**INTERESSADO:** Alexandra Margarida Ferreira Mendes**LOCAL:** Cafurna, Casal Mota — Famalicão**ASSUNTO:** “Junção de elementos”**PROCESSO Nº:** 272/20**REQUERIMENTO Nº:** 1364/20**DELIBERAÇÃO:**

## INFORMAÇÃO

Trata-se do pedido de licenciamento de moradia unifamiliar e muros de vedação, sito na Cafurna, Casal Mota – Famalicão.

Extrato da planta de Ordenamento do PDM da Nazaré  
Imagem fornecida pelo SIG  
Sem escala

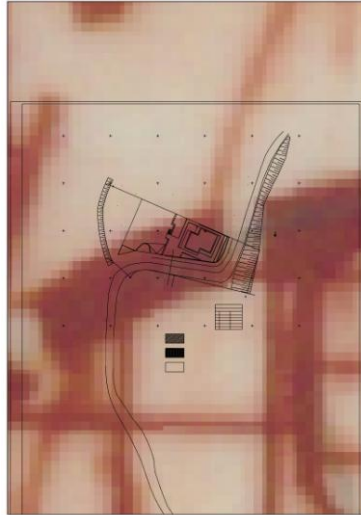
Parte “Outras áreas Agrícolas” aplicando-se o disposto no artº 36º

Parte em “ Espaço Urbanizável categoria H3”, estimado em 760m2, aplicando-se o disposto no art.º52º.

São admitidos 228m2 de construção sendo propostos 209,20m2.

A proposta não cumpre:

A proposta não cumpre o art.º48º do plano, uma vez que as obras de urbanização propostas na • memória descritiva, não cumprem as necessidades, nem todas as ligações previstas às infraestruturas. Nos espaços urbanizáveis, sempre que para os efeitos previstos no nº 3 do art.º 48º do regulamento do PDM, exista a necessidade de se executarem infraestruturas urbanísticas compatíveis com um adequado nível de satisfação das necessidades, tem sido entendimento dos Serviços que sempre que não existam constrangimentos decorrentes de pré-existências, a implantação dos muros de vedação deve ser feito a 4,85m do eixo do arruamento existente, possibilitando assim no futuro a constituição de um arruamento com o perfil de 9,70m de largura (1,60m de passeio + 6,50m de faixa de rodagem + 1,60m de passeio) em conformidade com o perfil tipo previsto na Portaria nº 216- B/2008, de 3 de março. A largura do restante percurso deverá assegurar uma largura constante de 3, 5m art.º4º do anexo da portaria 1532/2008 de 29 de Dezembro (considerando 1,75m ao eixo). Sempre que isto represente a intervenção em terrenos de terceiros, deverá ser apresentada uma planta com a identificação dos mesmos, devendo as planta ser assinada por todos os intervenientes e apresentado certidão da conservatória válida que demonstre a posse sobre os prédios motivo de intervenção.

- A proposta apresenta parte da intervenção fora do espaço urbanizável.

- Carta de Perigosidade de Incêndio

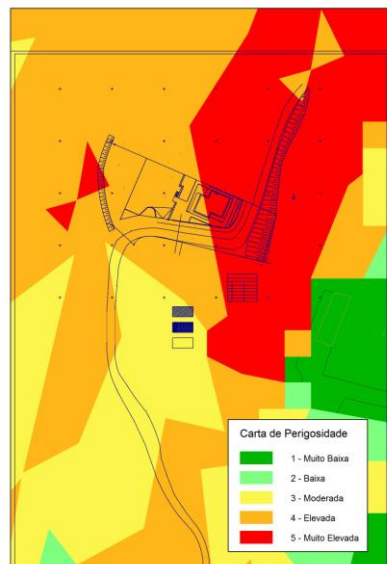
- Foi consultado o Coordenador Municipal de Protecção Civil, cujo parecer segue em anexo a esta informação.
- Foi consultada a Comissão Municipal de Defesa da Floresta, que emitiu parecer desfavorável, conforme informação anexa.

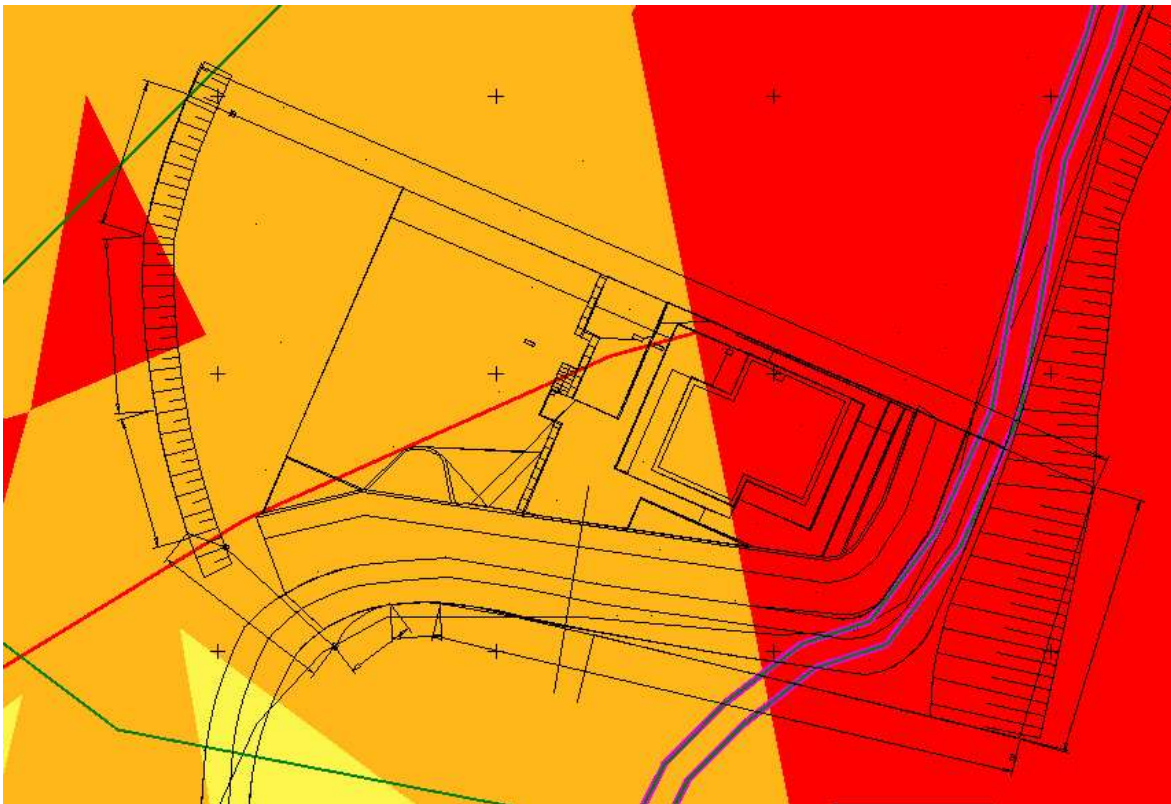
Analisando a implantação do processo de obra no mapa de perigosidade, constata-se, como já referido no parecer da Arq.<sup>a</sup> Maria João Cristão, que o mesmo se encontra implantado em perigosidade Alta e Muito Alta.

Do que é possível constatar no SIG, o projeto encontra-se em espaço urbanizável no PDM, mas fora da área edificada consolidada.

Assim, segundo a alínea 2, do art.º 16 do D.L. 124/2006 de 28 de Junho, não é permitida a construção neste local, enquanto o risco de perigosidade se mantiver classificado como Alto e Muito Alto.
